# 通学路要対策箇所図(城東小学校)

# 通学路要対策箇所図(城西小学校)

# 通学路要対策箇所図(城南小学校)

## 通学路要対策箇所図(鳥居本小学校)

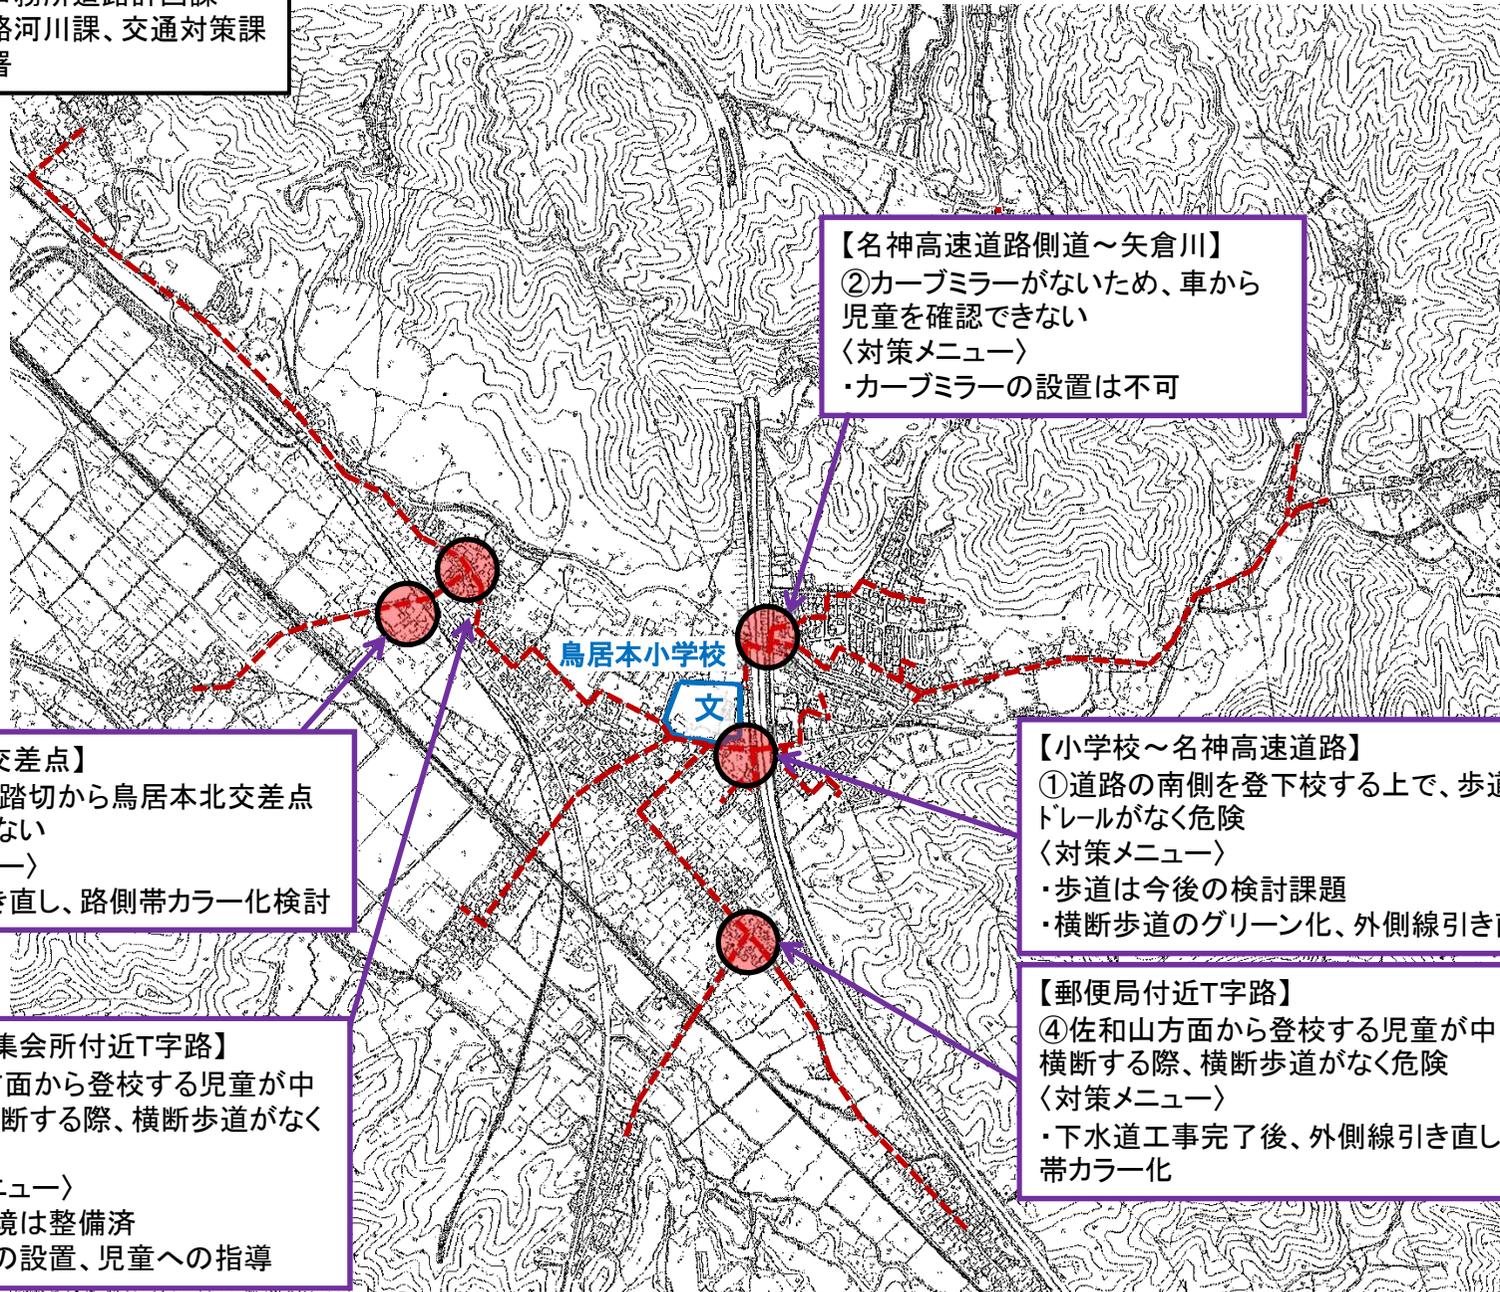
【名神高速道路側道～矢倉川】  
②カーブミラーがないため、車から児童を確認できない  
〈対策メニュー〉  
・カーブミラーの設置は不可

【鳥居本北交差点】  
③近江鉄道踏切から鳥居本北交差点まで歩道がない  
〈対策メニュー〉  
・外側線引き直し、路側帯カラー化検討

【小学校～名神高速道路】  
①道路の南側を登下校する上で、歩道やガードレールがなく危険  
〈対策メニュー〉  
・歩道は今後の検討課題  
・横断歩道のグリーン化、外側線引き直し

【上矢倉集会所付近T字路】  
⑤馬場方面から登校する児童が中山道を横断する際、横断歩道がなく危険  
〈対策メニュー〉  
・道路環境は整備済  
・看板等の設置、児童への指導

【郵便局付近T字路】  
④佐和山方面から登校する児童が中山道を横断する際、横断歩道がなく危険  
〈対策メニュー〉  
・下水道工事完了後、外側線引き直し、路側帯カラー化

# 通学路要対策箇所図(河瀬小学校)

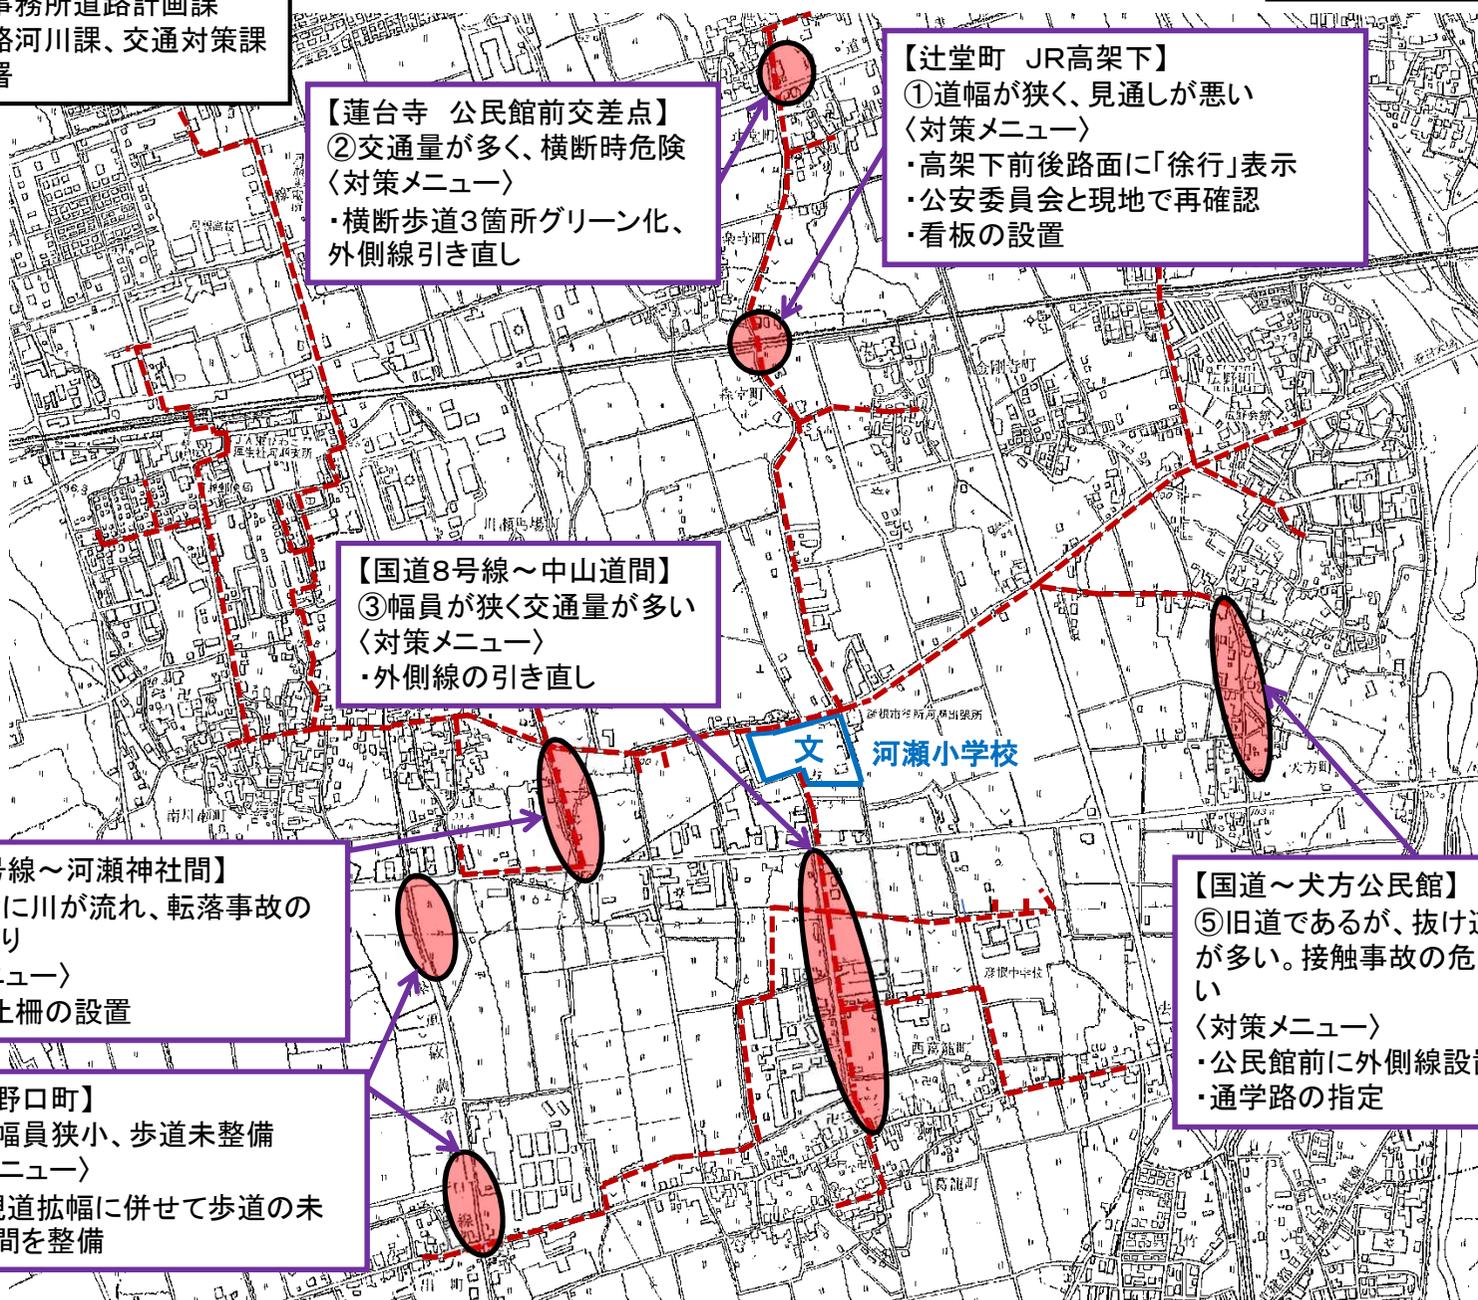
【蓮台寺 公民館前交差点】  
②交通が多く、横断時危険  
〈対策メニュー〉  
・横断歩道3箇所グリーン化、  
外側線引き直し

【辻堂町 JR高架下】  
①道幅が狭く、見通しが悪い  
〈対策メニュー〉  
・高架下前後路面に「徐行」表示  
・公安委員会と現地で再確認  
・看板の設置

【国道8号線～中山道間】  
③幅員が狭く交通が多い  
〈対策メニュー〉  
・外側線の引き直し

【国道8号線～河瀬神社間】  
④道路横に川が流れ、転落事故の  
危険性あり  
〈対策メニュー〉  
・川に防止柵の設置

【出町・野口町】  
⑥道路幅員狭小、歩道未整備  
〈対策メニュー〉  
・道路現道拡幅に併せて歩道の未  
整備区間を整備

【国道～犬方公民館】  
⑤旧道であるが、抜け道として車両  
が多い。接触事故の危険性が大き  
い  
〈対策メニュー〉  
・公民館前に外側線設置  
・通学路の指定

# 通学路要対策箇所図(亀山小学校)

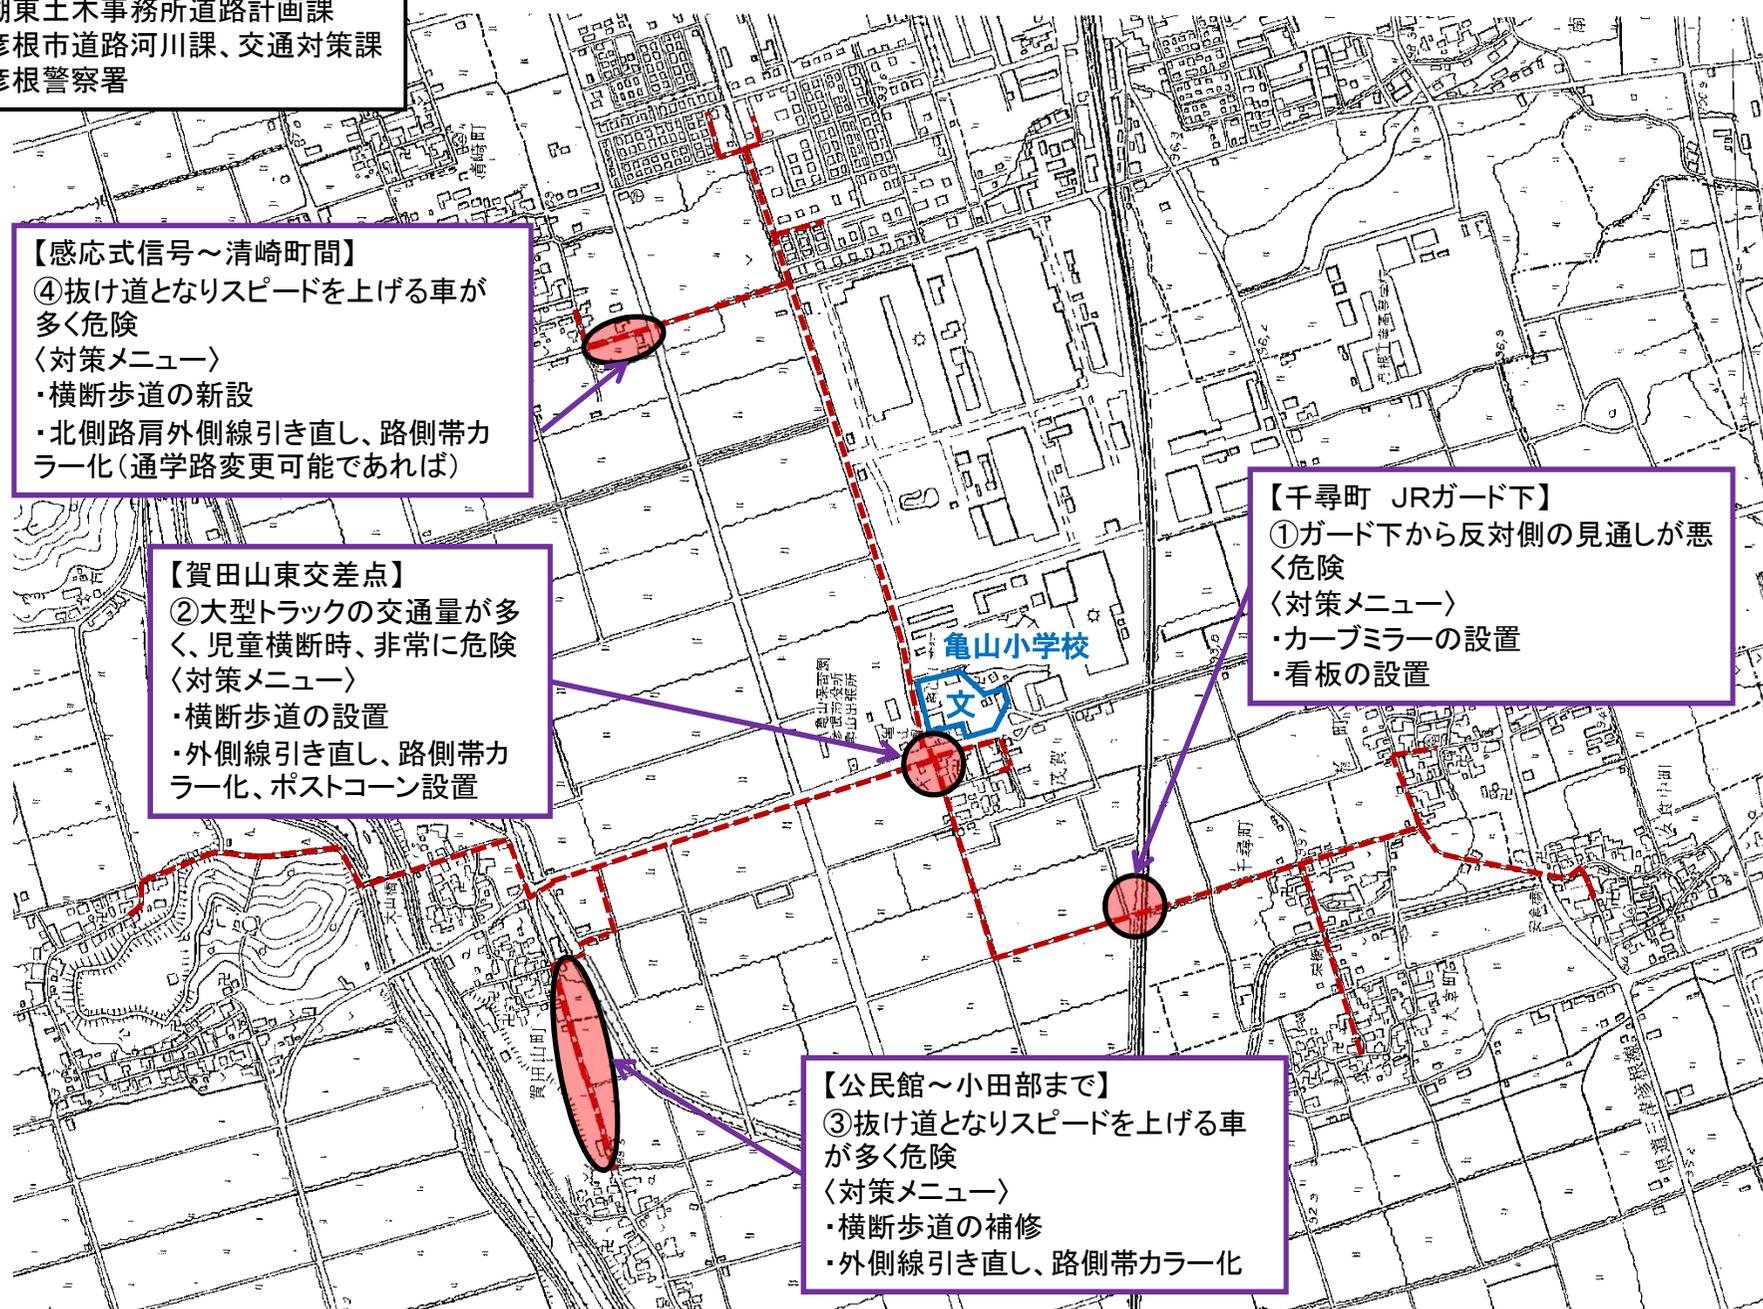
④ 抜け道となりスピードを上げる車が多く危険

- ・横断歩道の新設
- ・北側路肩外側線引き直し、路側帯カラー化(通学路変更可能であれば)

② 大型トラックの交通量が多く、児童横断時、非常に危険

- ・横断歩道の設置
- ・外側線引き直し、路側帯カラー化、ポストコーン設置

① ガード下から反対側の見通しが悪く危険

- ・カーブミラーの設置
- ・看板の設置

③ 抜け道となりスピードを上げる車が多く危険

- ・横断歩道の補修
- ・外側線引き直し、路側帯カラー化

## 通学路要対策箇所図(高宮小学校)

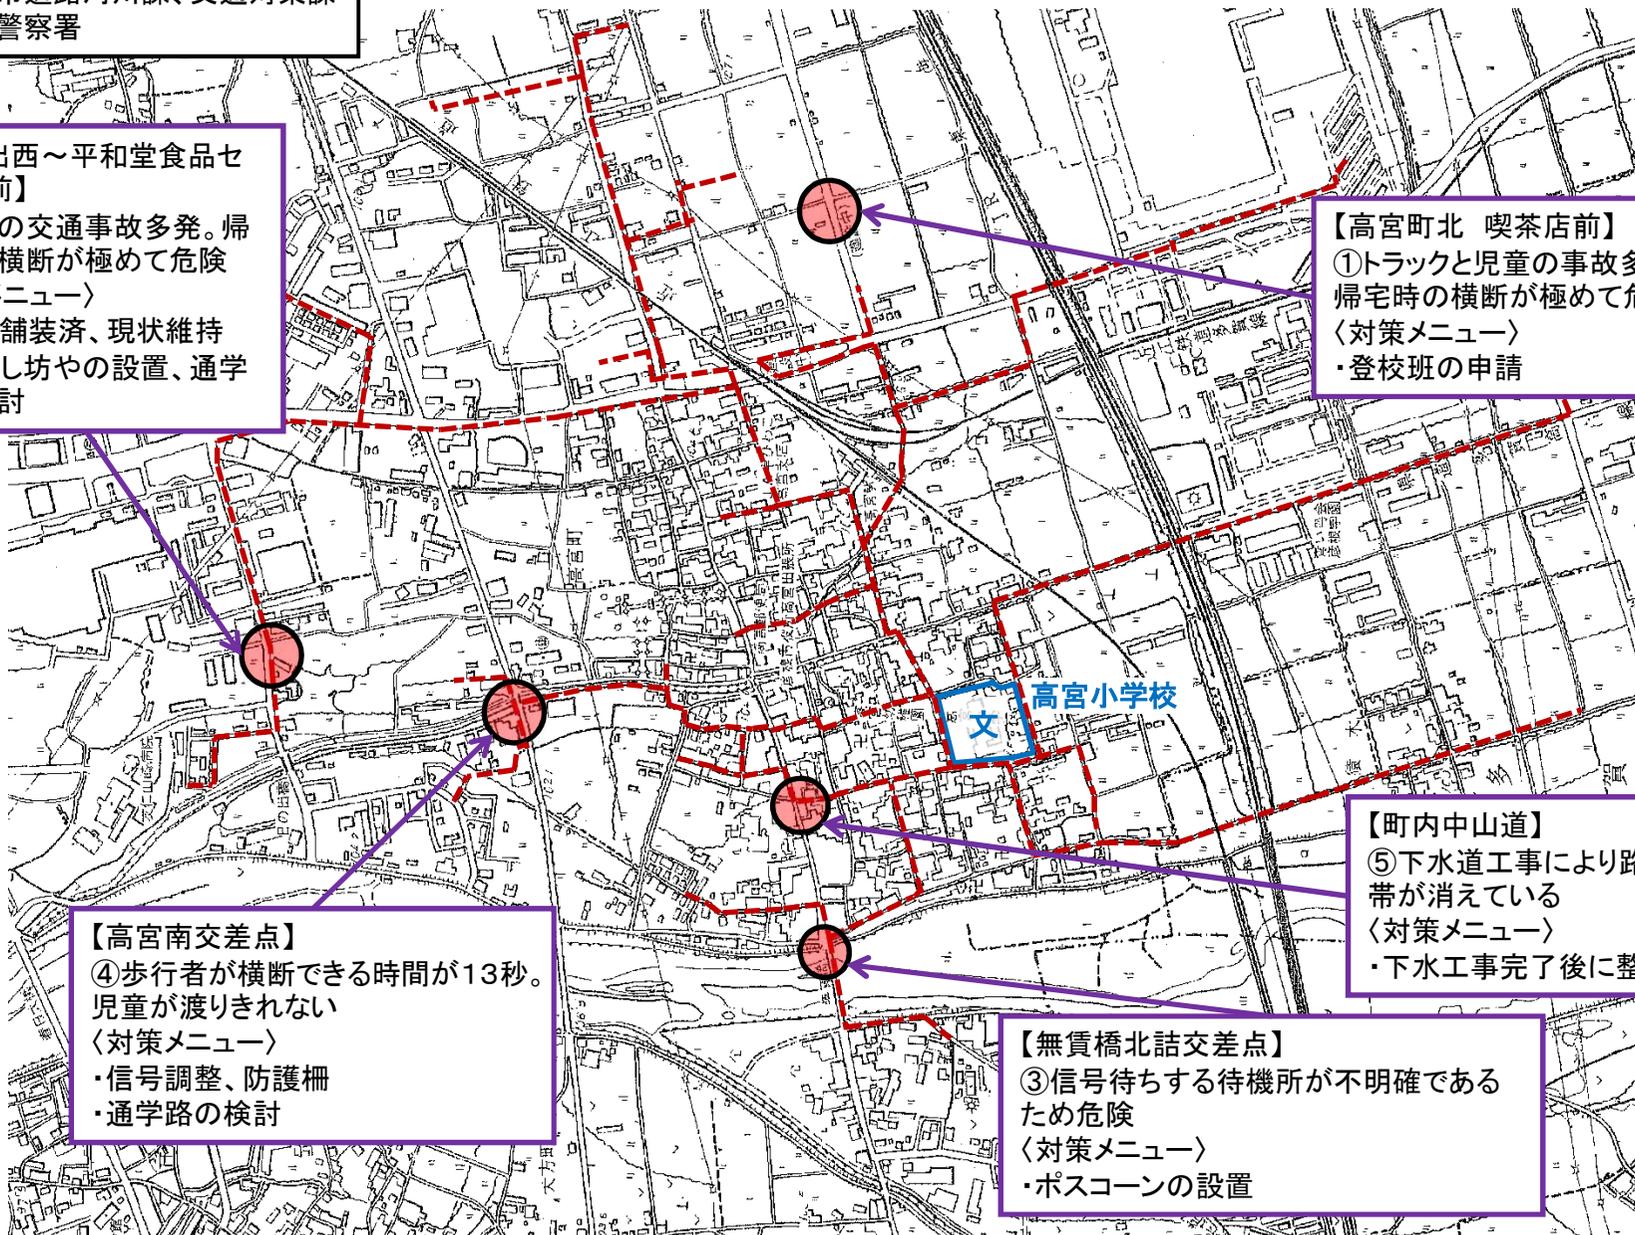
- ②児童の交通事故多発。帰宅時の横断が極めて危険  
〈対策メニュー〉
- ・カラー舗装済、現状維持
  - ・とびだし坊やの設置、通学路の検討

- 【高宮町北 喫茶店前】
- ①トラックと児童の事故多発。帰宅時の横断が極めて危険  
〈対策メニュー〉
- ・登校班の申請

- ④歩行者が横断できる時間が13秒。児童が渡りきれない  
〈対策メニュー〉
- ・信号調整、防護柵
  - ・通学路の検討

- ⑤下水道工事により路側帯が消えている  
〈対策メニュー〉
- ・下水工事完了後に整備

- ③信号待ちする待機所が不明確であるため危険  
〈対策メニュー〉
- ・ポスコーンの設置

## 通学路要対策箇所図(稲枝東小学校)

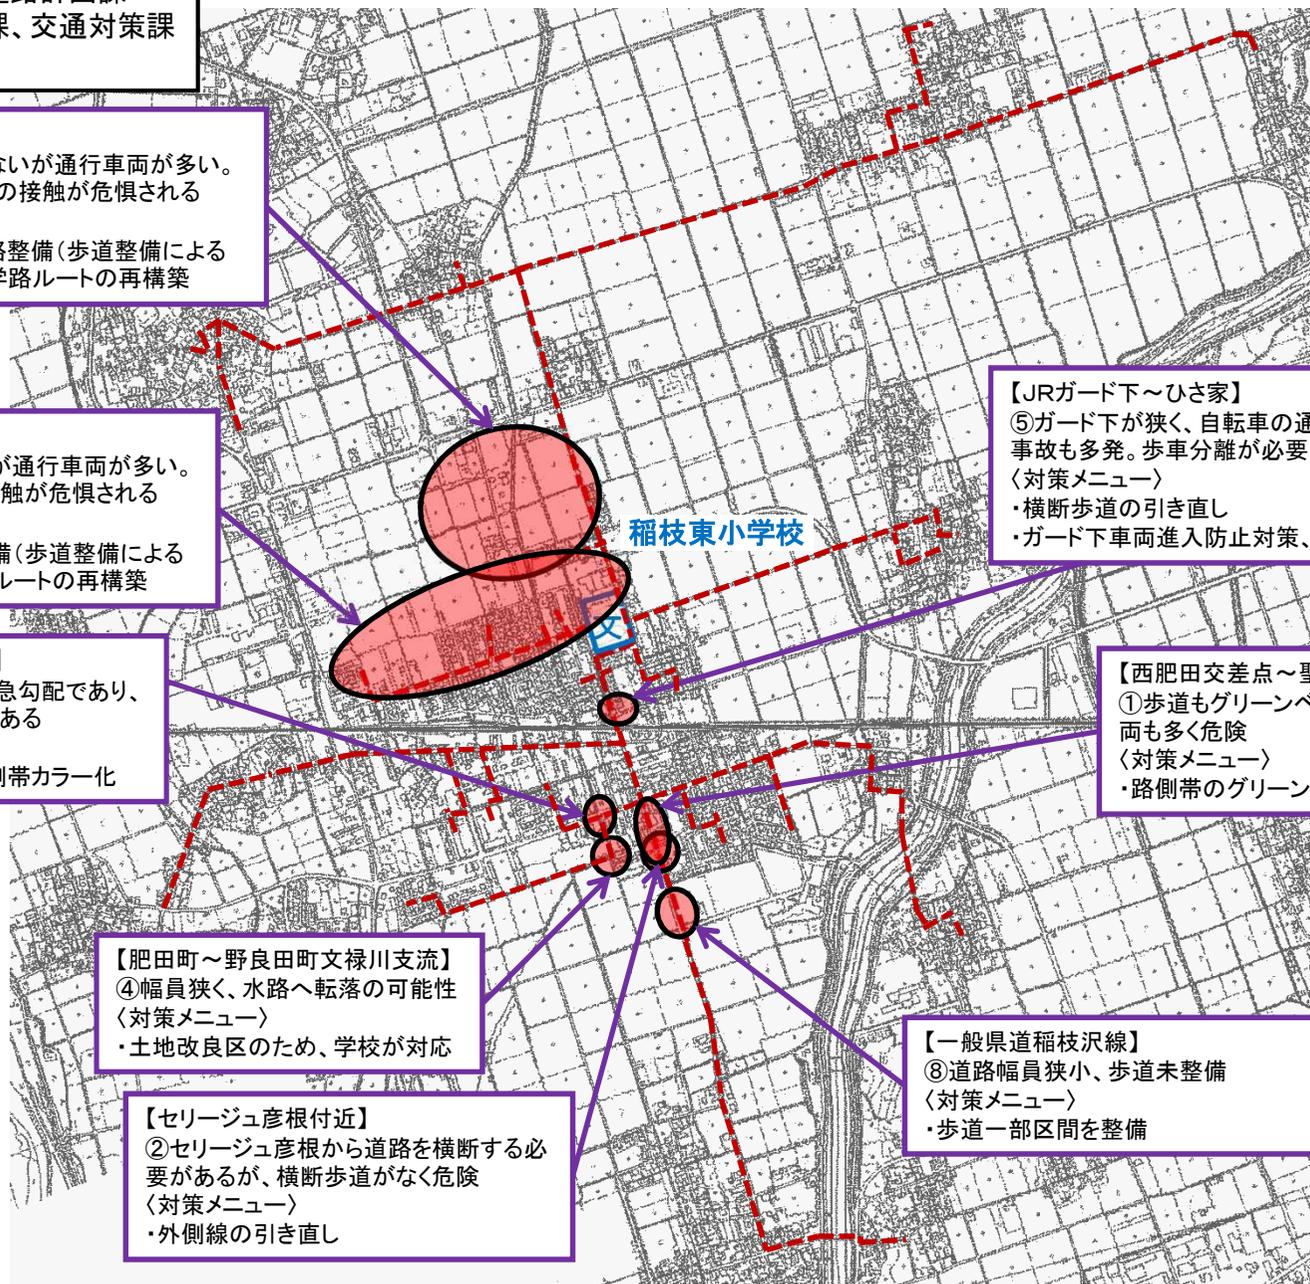
- ⑦幅員狭く、連続性もないが通行車両が多い。歩道も狭いため車両との接触が危惧される  
 〈対策メニュー〉
- ・バイパス化による道路整備(歩道整備による歩車分離)を行い、通学路ルートの変更

- ⑥幅員狭く、連続性もないが通行車両が多い。歩道も狭いため車両との接触が危惧される  
 〈対策メニュー〉
- ・バイパス化による道路整備(歩道整備による歩車分離)を行い、通学路ルートの変更

- ③道路脇に側溝、法面は急勾配であり、児童が転落する危険性がある  
 〈対策メニュー〉
- ・路肩部分補修、両側路側帯カラー化

- ④幅員狭く、水路へ転落の可能性  
 〈対策メニュー〉
- ・土地改良区のため、学校が対応

- ②セリージュ彦根から道路を横断する必要があるが、横断歩道がなく危険  
 〈対策メニュー〉
- ・外側線の引き直し

- ⑤ガード下が狭く、自転車の通行も多い。接触事故も多発。歩車分離が必要  
 〈対策メニュー〉
- ・横断歩道の引き直し
  - ・ガード下車両進入防止対策、待機場所の整備

- ①歩道もグリーンベルトもない。通行車両も多く危険  
 〈対策メニュー〉
- ・路側帯のグリーン化

- ⑧道路幅員狭小、歩道未整備  
 〈対策メニュー〉
- ・歩道一部区間を整備
